PARTS MODIFICATION LIST

Division 主管部署	Camera Service Div. カメラサービス部
Valid from 施行年月日	December 21. 2000

Parts List P. 7

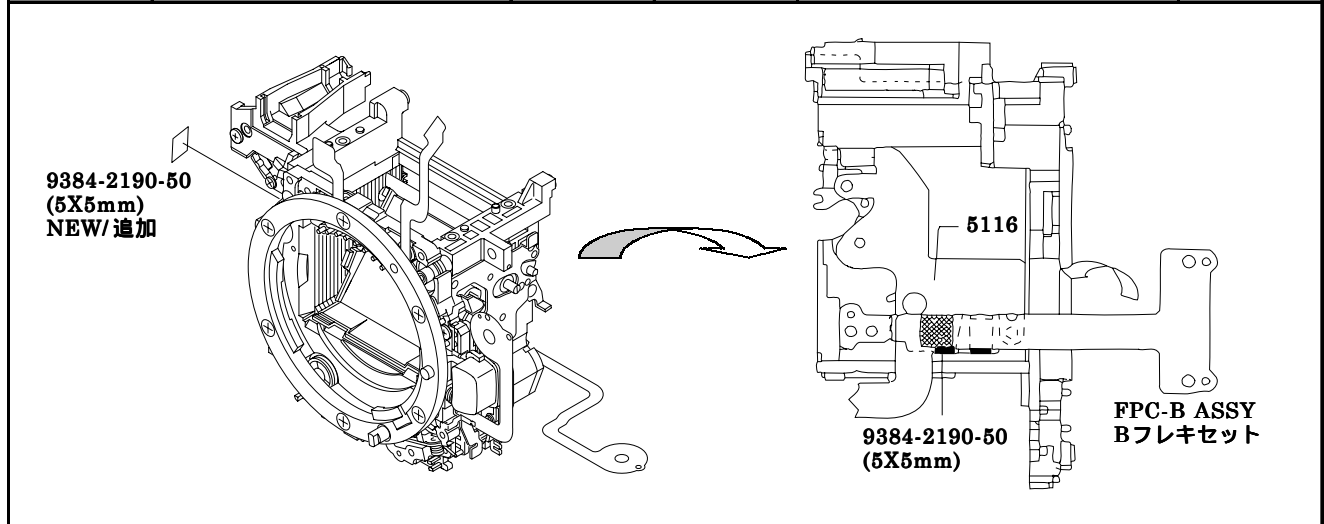
REASON 変更理由	Bフレキ整理用 To improve FPC-B arrangement	COMMON MODEL 共通機種	2162-Series
Previous	- - - - -	- -	9384-2190-50 New

Parts List P. 13

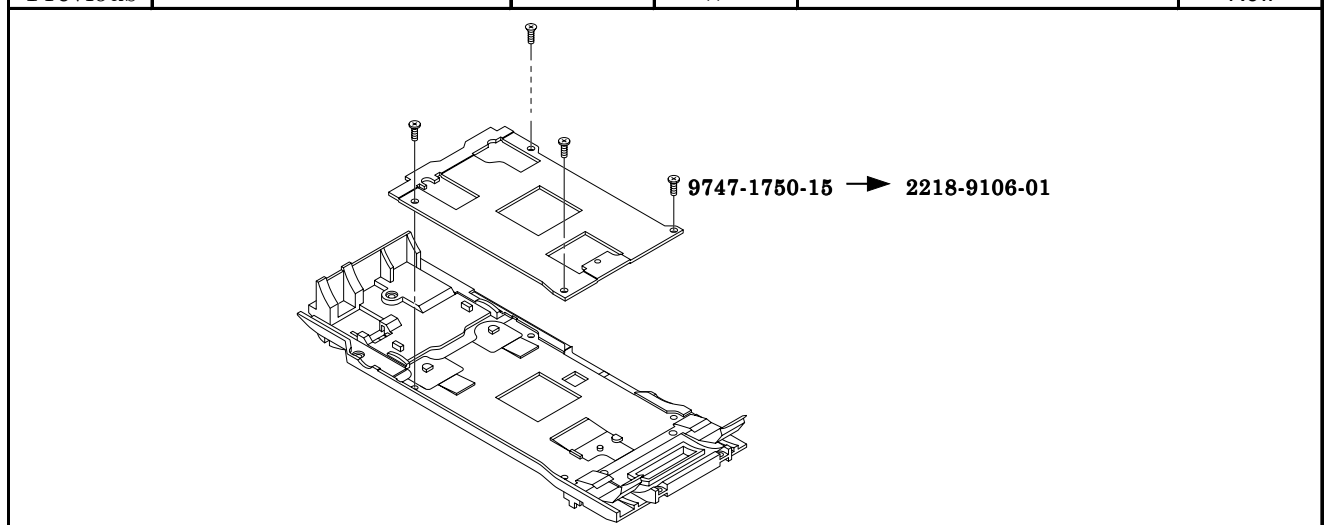
REASON 変更理由	圧着板とねじの干渉防止 To prevent contact between the pressure plate and the screw	COMMON MODEL 共通機種	2162-Series
Previous	9747-1750-15	×	2218-9106-01 New

Parts List P. 13

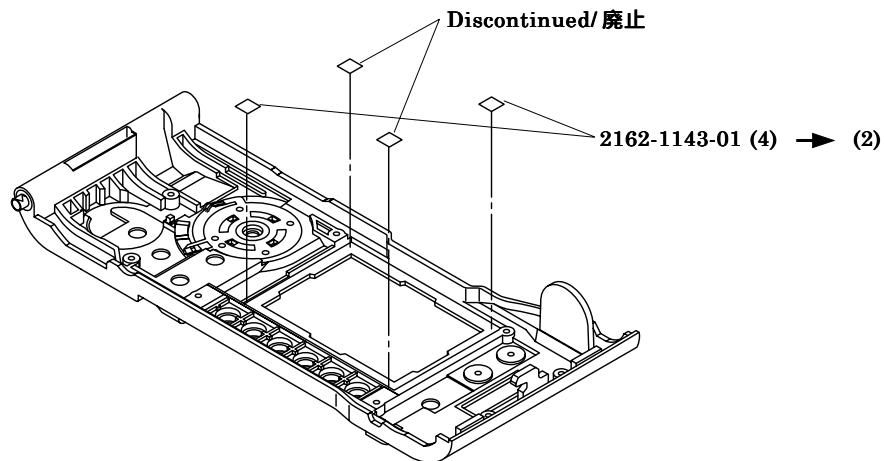
REASON 変更理由	コストダウン			COMMON MODEL 共通機種	2162-Series	
	To cut cost					
Previous	2162-1143-01	- -	- -	2162-1143-01	New

Parts List P. 5

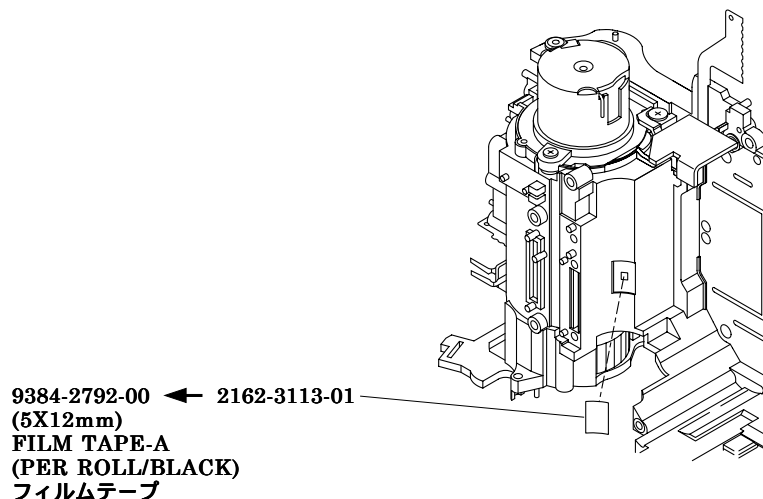
REASON 変更理由	コストダウン			COMMON MODEL 共通機種	2162-Series
	To cut cost				
Previous	2162-3113-01			9384-2792-00	New

Parts List P. 2

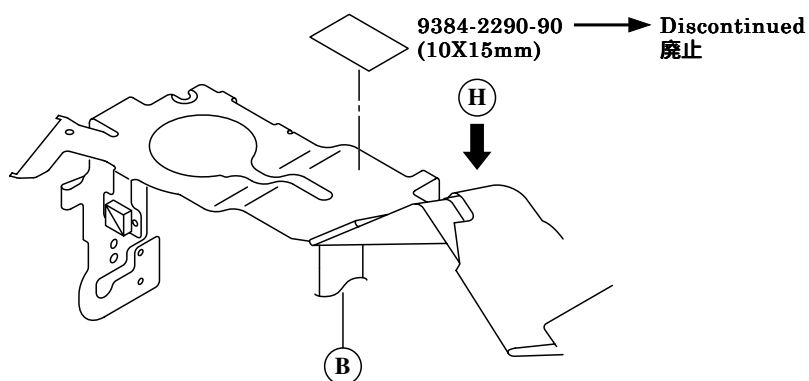
REASON 変更理由	コストダウン To cut cost	COMMON MODEL 共通機種	2162-Series
Previous	9384-2290-90		New

Parts List P. 12

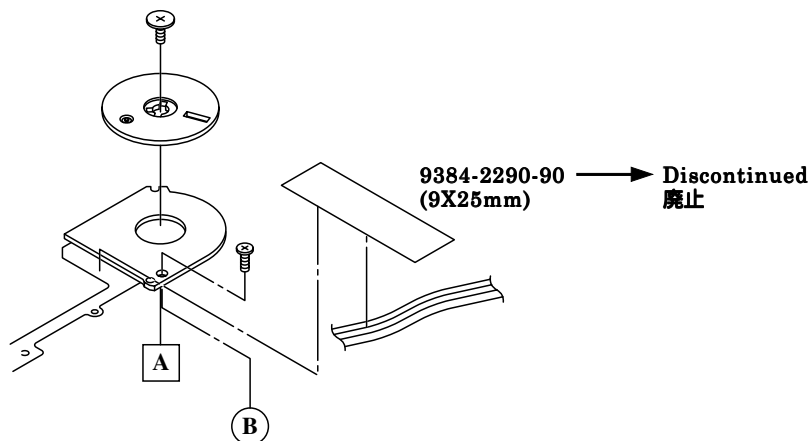
REASON 変更理由	コストダウン To cut cost	COMMON MODEL 共通機種	2162-Series
Previous	9384-2290-90		New

Parts List P. 1

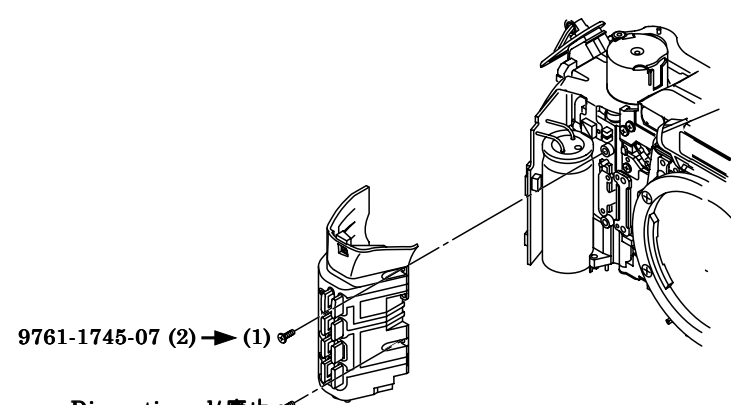
REASON 変更理由	コストダウン To cut cost	COMMON MODEL 共通機種	2162-Series
Previous	9761-1745-07		New

9761-1745-07 (2) → (1)

Discontinued/ 廃止

Parts List P. 1

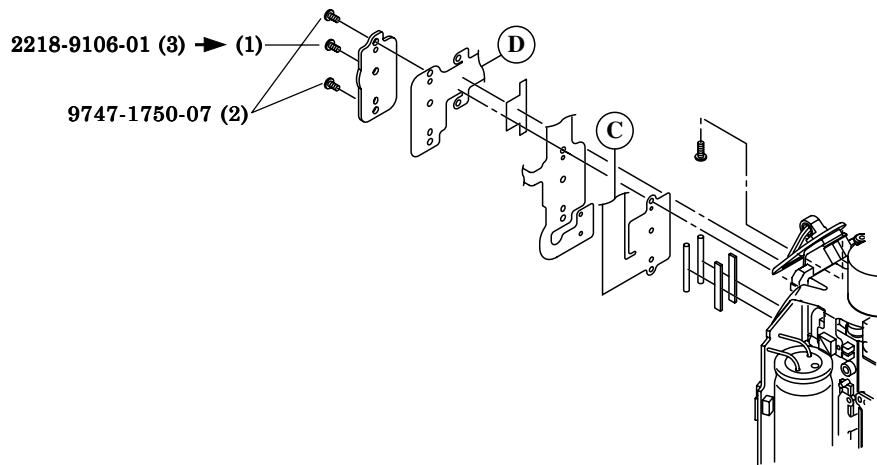
REASON 変更理由	コストダウン To cut cost	COMMON MODEL 共通機種	2162-Series
Previous	2218-9106-01		9761-1745-07
			New

Parts List P. 13

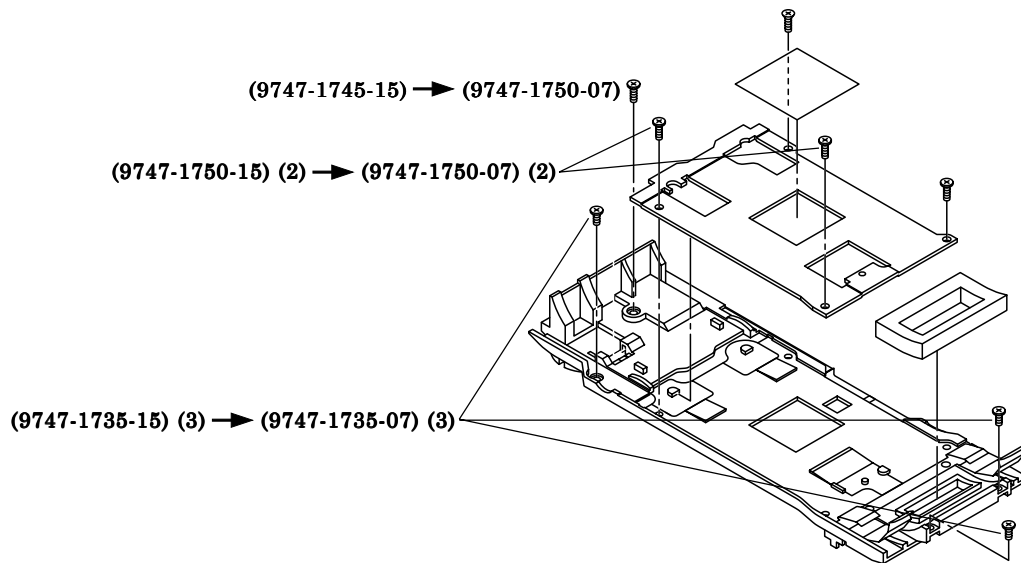
REASON 変更理由	コストダウン To cut cost	COMMON MODEL 共通機種	2162-Series
Previous	9747-1735-15		9747-1735-07 New
Previous	9747-1745-15		9747-1750-07 New
Previous	9747-1750-15		9747-1750-07 New

Parts List P. 9

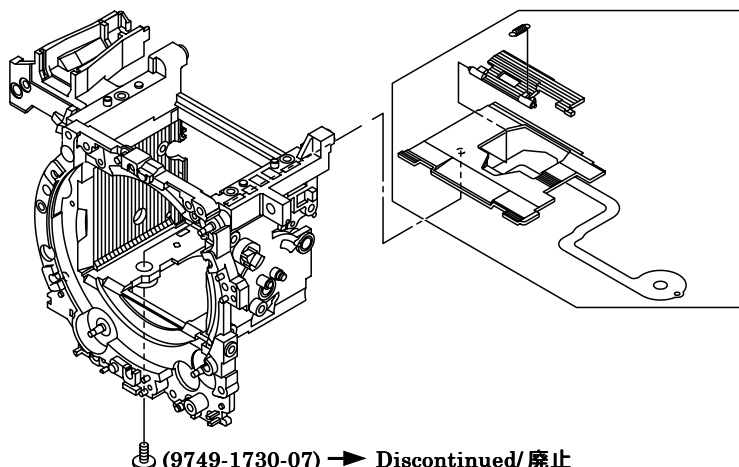
REASON 変更理由	コストダウン To cut cost	COMMON MODEL 共通機種	2162-Series
Previous	9749-1730-07		New

Parts List P. 2

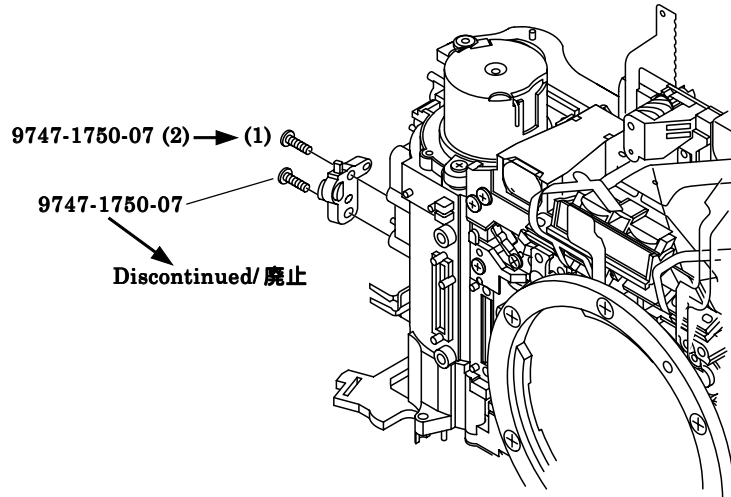
REASON 変更理由	コストダウン To cut cost	COMMON MODEL 共通機種	2162-Series
Previous	9747-1750-07		New

Parts List P. 6

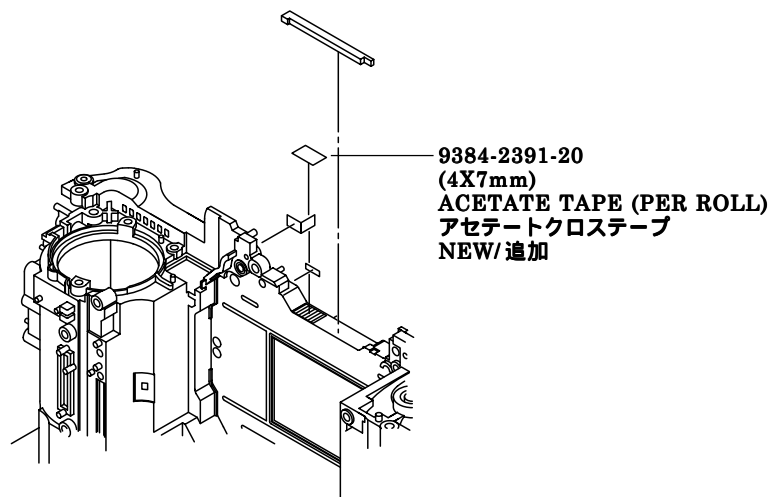
REASON 変更理由	光漏れ防止 To prevent light leak	COMMON MODEL 共通機種	2162-Series
Previous		9384-2391-20	New

Parts List P. 1

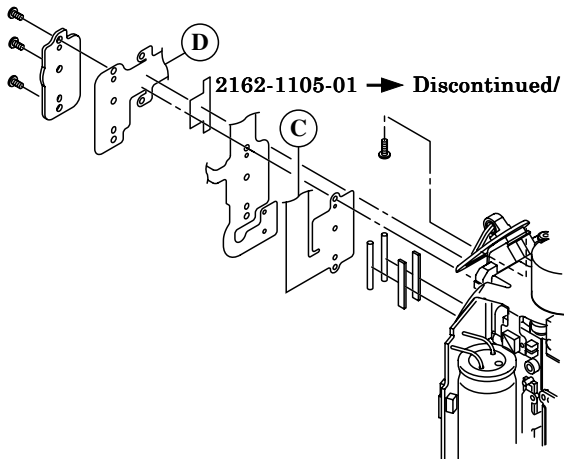
REASON 変更理由	コストダウン To cut cost	COMMON MODEL 共通機種	2162-Series
Previous	2162-1105-01		New
 <p>2162-1105-01 → Discontinued/ 廃止</p>

Parts List P. 13

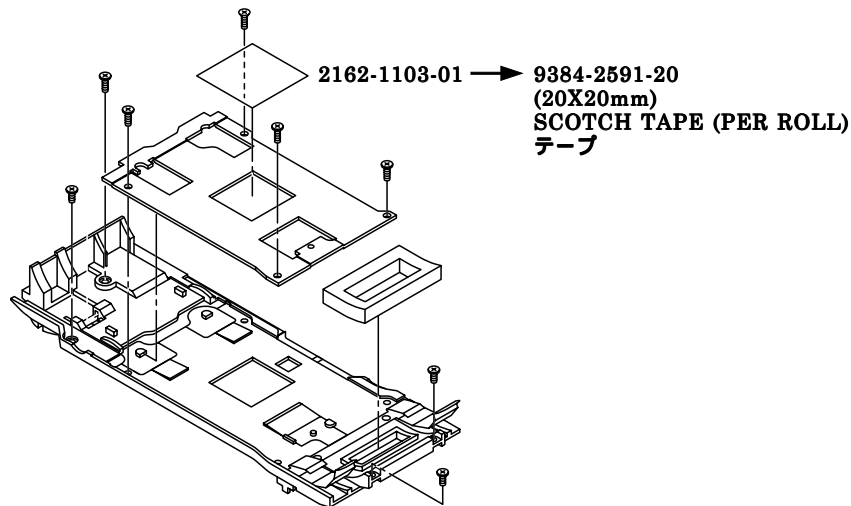
REASON 変更理由	コストダウン To cut cost	COMMON MODEL 共通機種	2162-Series
Previous	2162-1103-01		9384-2591-20
			New

Parts List P. 1

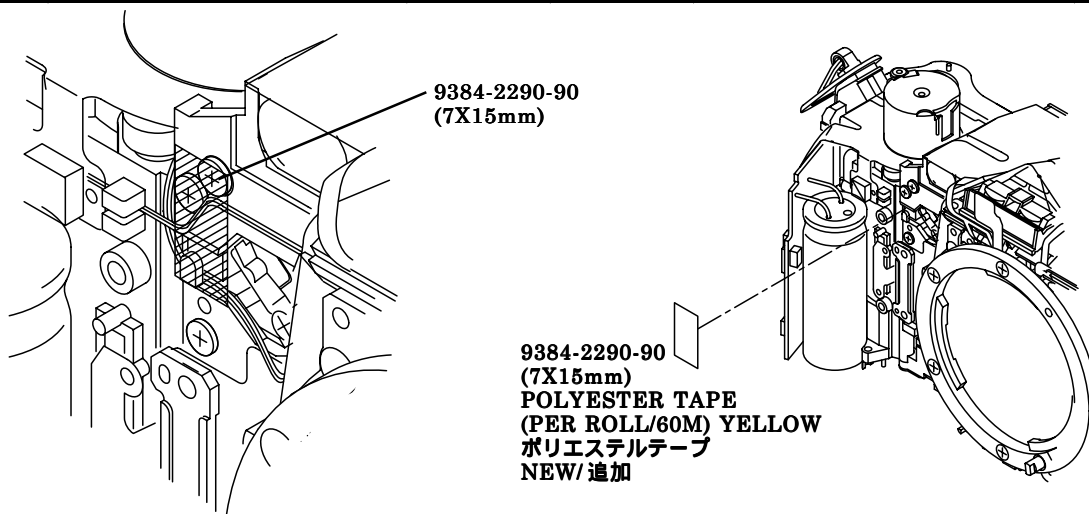
REASON 変更理由	リード線整理 To protect wires	COMMON MODEL 共通機種	2162-Series
Previous			9384-2290-90
			New

Parts List P. 12

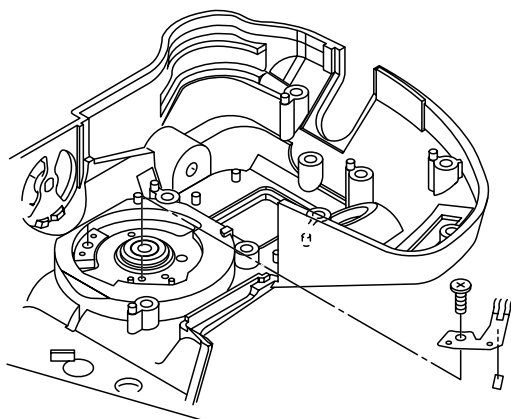
REASON 変更理由	露出モード起動接片ONせずの改善 To ensure exposure mode dial operation.	COMMON MODEL 共通機種	2162-Series
Previous			2162-1489-81 New

2162-1489-81
EXPOSURE MODE DIAL CONTACT SPACER
 露出モード起動接片スペーサー
 NEW/新設

Parts List P. 11, 12

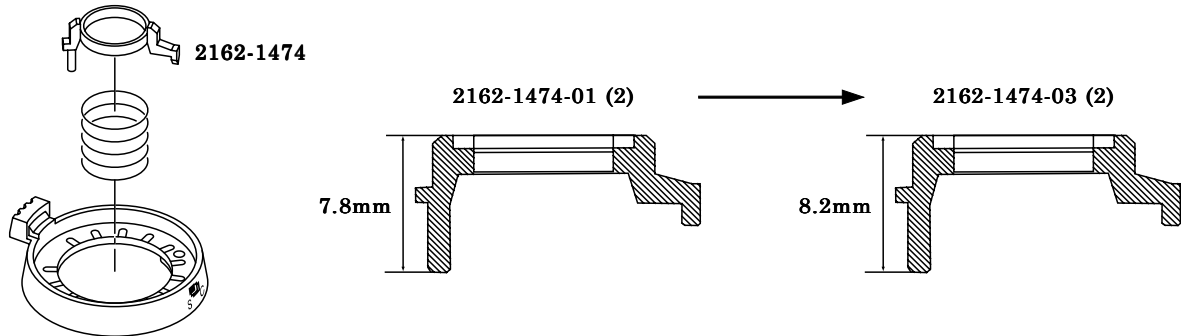
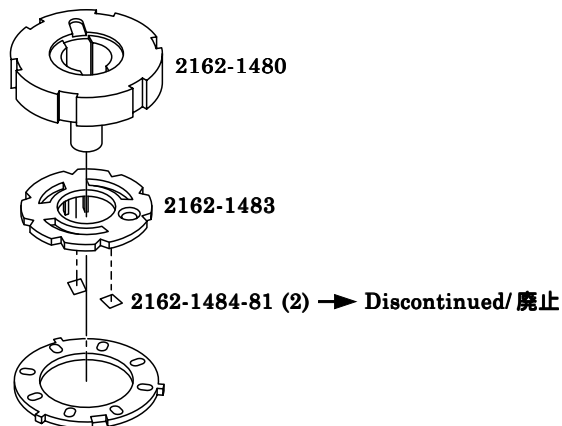
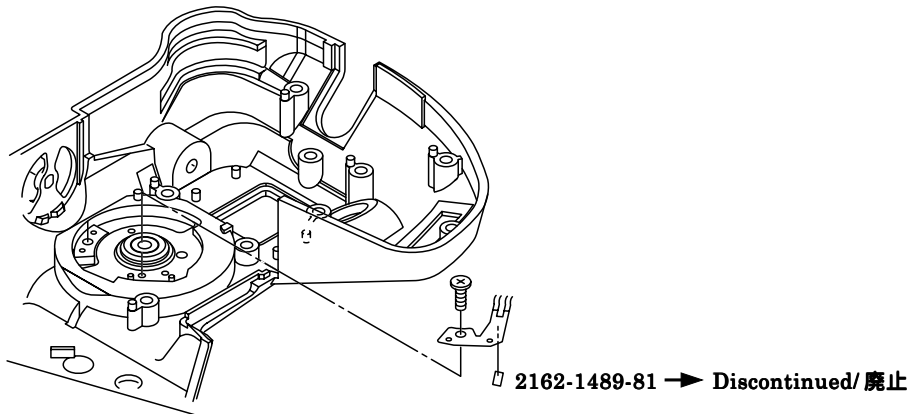
REASON 変更理由	生産都合 For efficient production	COMMON MODEL 共通機種	2162-Series
Previous	2162-1474-01	x	x
			2162-1474-03
			New

Parts List P. 2

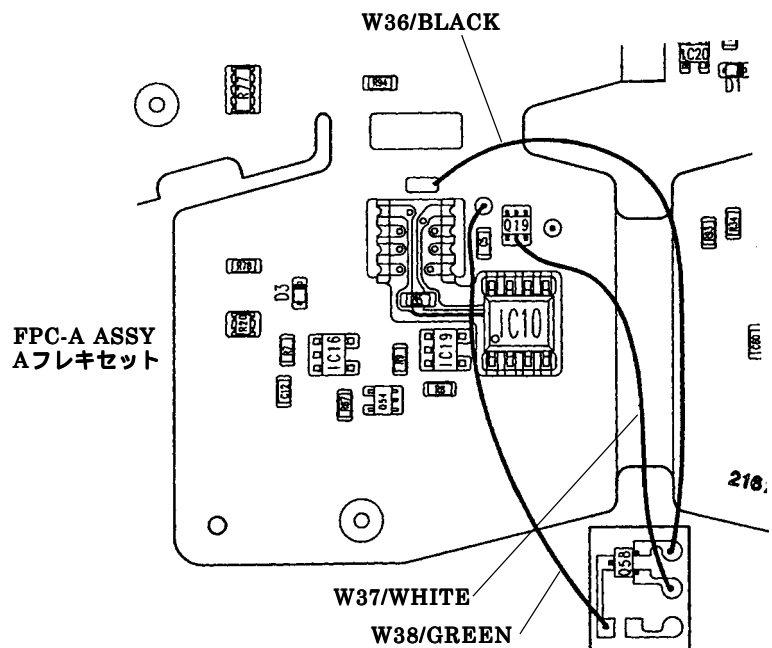
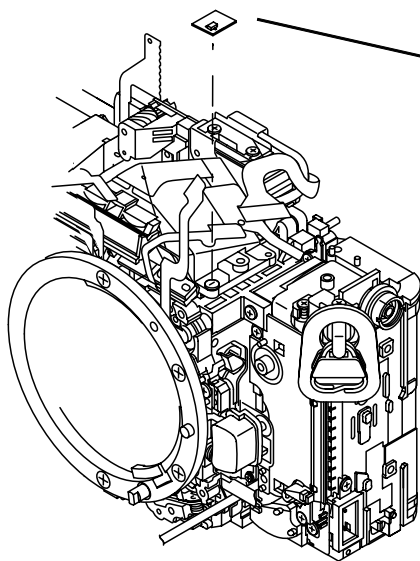
REASON 変更理由	AF合焦せずの改善 To ensure focus operation.			COMMON MODEL 共通機種	2162-Series
	Previous			2162-0414-81	New
Previous				(9391-0807-00):W36	New
Previous				(9391-0807-09):W37	New
Previous				(9391-0807-05):W38	New

Parts List P. 1, 6

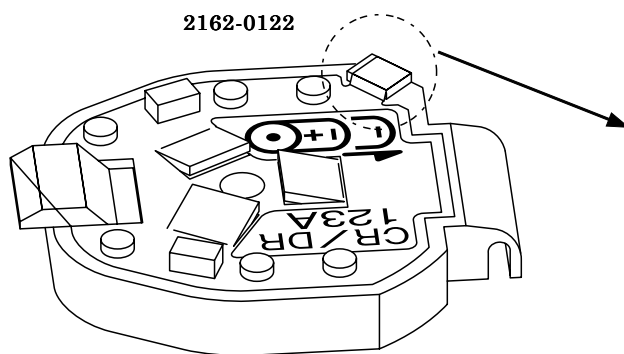
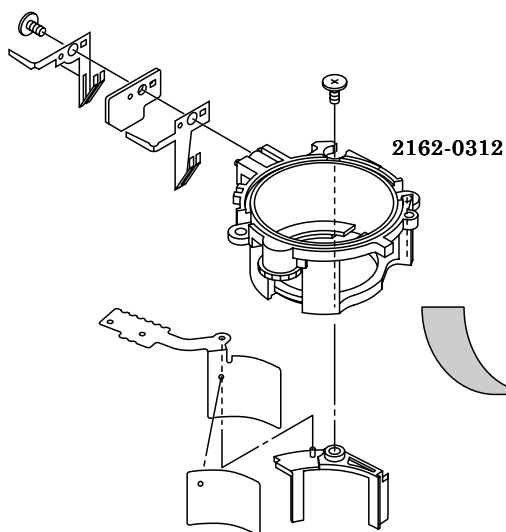
REASON 変更理由	電池接片の接触効率の改善 To ensure battery contact conductivity.			COMMON MODEL 共通機種	2162-Series
Previous	2162-0122-01	x	x	2162-0122-02	New

2162-0122-01
Nickel-plating
ニッケルメッキ

2162-0122-02
Gold-plating
金メッキ

2162-0312-01
Nickel-plating
ニッケルメッキ

2162-0312-02
Gold-plating
金メッキ

Parts List P. 6

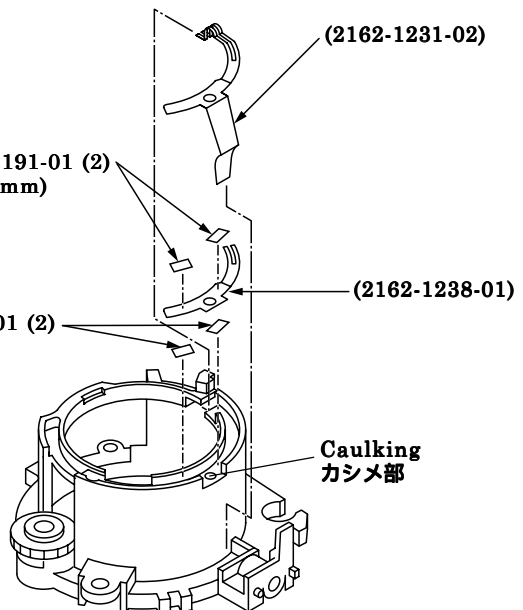
REASON 変更理由	サービス供給			COMMON MODEL 共通機種	2162-Series	
	Supplied as spare part.					
Previous	2162-0312-02			2162-0312-02	New	
Previous				(2162-1231-02)	New	
Previous				(2162-1238-01)	New	
Previous				9384-2191-01	New

Cut off the caulked part of #0312 to release #1231.
Affix #1238 then #1231 with double-faced tape.
・2162-0312 のカシメ部 (カシメ部のみ、軸は残す) を
カッター等でカットし、2162-1231 を取り外す。
・両面テープで 2162-1238 および 2162-1231 を貼り付ける。

Parts List P. 7

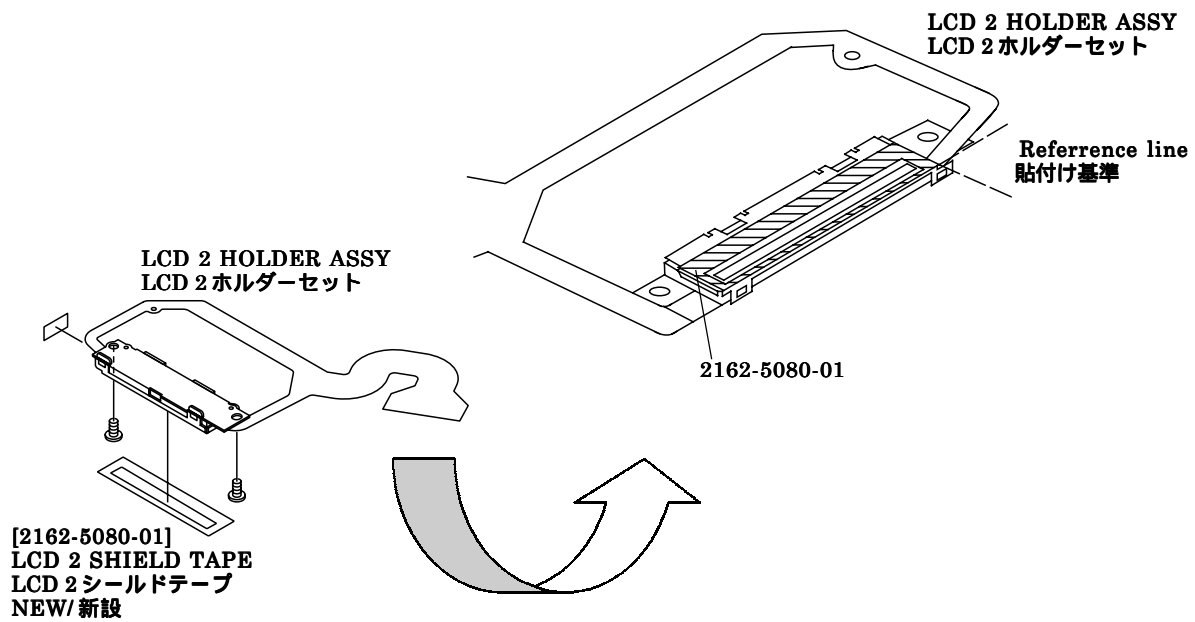
REASON 変更理由	インファインダーからの光漏れ（ゴースト）防止	COMMON MODEL 共通機種	2162-Series	
	To prevent light leak of in-finder LCD backlight.			
Previous			[2162-5080-01]	New

Parts List P. 9

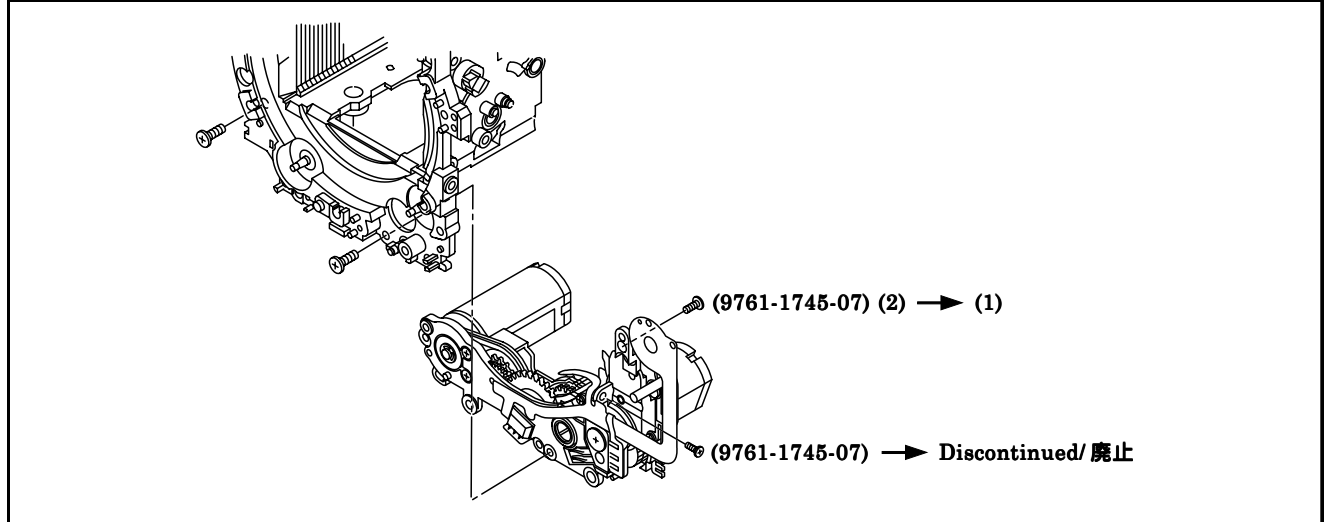
REASON 変更理由	コストダウン To cut cost	COMMON MODEL 共通機種	2162-Series
Previous	9761-1745-07		New
